Technical Bulletin

K015571XS/K015572XS Ford Transit 2.5 D / TD

Ford Transit 2.5 D K015571XS/K015572XS instructions d'installation .

Fig. 2 Repère

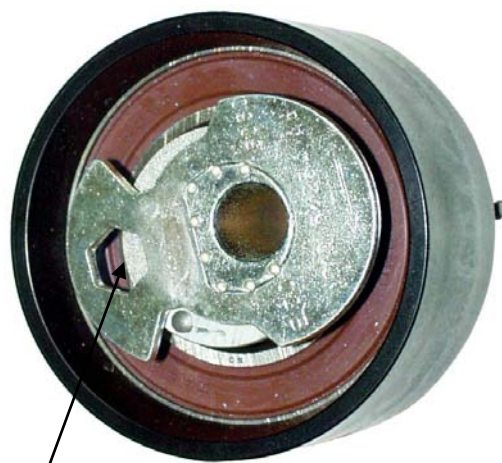
- 1 Amener le moteur au PMH (Point Mort Haut)
- 2 Bloquer le volant d'inertie (pige de 13 mm), l'arbre à cames et la pompe à injection
- 3 Desserrer les boulons de la poulie de pompe à injection
- 4 Retirer la courroie et le tendeur
- 5 Installer le nouveau tendeur (automatique) avec le nouveau boulon serré à la main (Trou de clé Allen à +/- 9h00) (Fig. 1). Installer la nouvelle courroie.
- 6 Tourner le tendeur dans le sens des aiguilles d'une montre (avec une clé Allen) jusqu'à ce que le repère soit positionné juste au-dessus du bord inférieur de la partie découpée (Fig 2).

- 7 Serrer le boulon du tendeur (40-45 Nm)
- 8 Serrer les boulons de la poulie de pompe à injection (25 Nm)
- 9 Retirer les piges de calage
- 10 Faire faire 2 tours au moteur, vérifier si le repère du tendeur est toujours au dessus du bord inférieur de la partie découpée (Fig 2). Si ce n'est pas le cas, recommencer la manipulation.
